DODATEK št. 5

DOBAVA IN VZDRŽEVANJE GRADBENE MEHANIZACIJE IN OPREME

(Int. ev. št. 000126/2025)

Priloga k odgovoru št.20: Oblike in dimenzije stebrov JVO

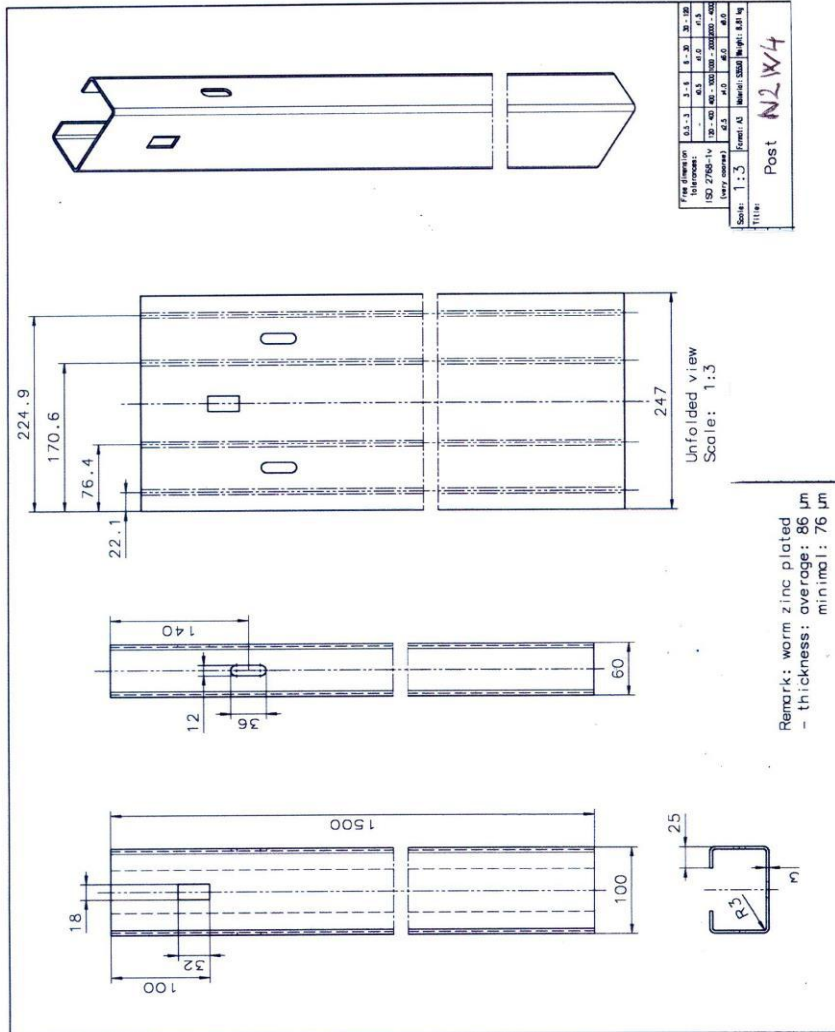
Vprašanja za SKLOP 5 Samostojno nabijalo na gosenicah za zabijanje stebričkov odbojnih ograj na priklopnem vozilu Spoštovani, prosimo za odgovor oziroma obrazložitev nekaterih zahtevanih specifikacij za SKLOP 5 Samostojno nabijalo na gosenicah za zabijanje stebričkov odbojnih ograj na priklopnem vozilu 1. SPECIFIKACIJA: -Daljinsko in mehansko upravljanje stroja. 1. VPRAŠANJE: Ali je zahteva po daljinskem gre za daljinsko krmiljenje voznih funkcij oziroma funkcij premika podvozja ali za daljinsko krmiljenje funkcij povezanih s premikom glavnega stebra? 2. SPECIFIKACIJA: -Do 15 vrst nastavkov za kladiva po priloženih skicah. 2. VPRAŠANJE: V sklopu tehnične dokumentacije ni podanih skic različnih vrst profilov. Prosimo za skice profilov jeklenih stebričkov varnostne ograje. 3. SPECIFIKACIJA: -Višina stroja max 2900mm. 3. VPRAŠANJE: Ali je to maksimalna višina stoja v delovnem ali v transportnem položaju? 4. SPECIFIKACIJA: -Širina stroja z dvignjeni stebrom max 2200mm. 4. VPRAŠANJE: Ali je to maksimalna širina osnovnega stroja z dvignjenim stebrom brez priključkov, orodij oziroma pribora za različne funkcije? 5. SPECIFIKACIJA: -Delovanje hidravličnega kladiva min pri 170 Bar. 5. VPRAŠANJE: Zakaj je podana minimalna specifikacija za maksimalen pritiska v sistemu pogona hidravličnega kladiva, če je že podana minimalna zahteva za minimalno moč zabijala oz. kladiva. Ali lahko ponudi delovni stroj z manjšim maksimalnim tlakom v hidravličnem sistemu za pogona hidravličnega kladiva (150 bar), če ta dosega minimalne zahteve za moč udarnega kladiva (min 950 J)? 6. SPECIFIKACIJA: -Naklon stebra od +10 do -51 stopinj, 6. VPRAŠANJE: Ali je lahko naklon stebra +8° do -50°, kar predstavlja vrednost, kar odstopa manj kot 5% željene specifikacije? 7. SPECIFIKACIJA: -Motor moči min 30kw. 7. VPRAŠANJE: Ali je lahko moč motorja 27 kW, kar odstopa manj kot 10% od željene specifikacije? To je pogosta moč motorja tovrstnih delovnih strojev, ki ustrezajo zahtevam za moč udarnega kladiva (min 950J)? 8. VPRAŠANJE: V sklopu tehnične dokumentacije ni podanih specifikacij o dolžini jeklenih stebričkov, ki naj bi jih stroj postavljaj. Prosimo za minimalno in maksimalno dolžino jeklenih stebričkov varnostne ograje, ki bi se vgrajevali s strojem. Hvala za odgovore!

2. Naročnik ugotavlja da je prišlo do napake v razpisni dokumentaciji sicer v alineji » Do 15 vrst nastavkov za kladiva po priloženih skicah«
Nova alineja se glasi: »Min. 5 vrst nastavkov kladiv po priloženih skicah«. V nadaljevanju dodatka naročnik objavlja skice stebričkov za zabijanje.
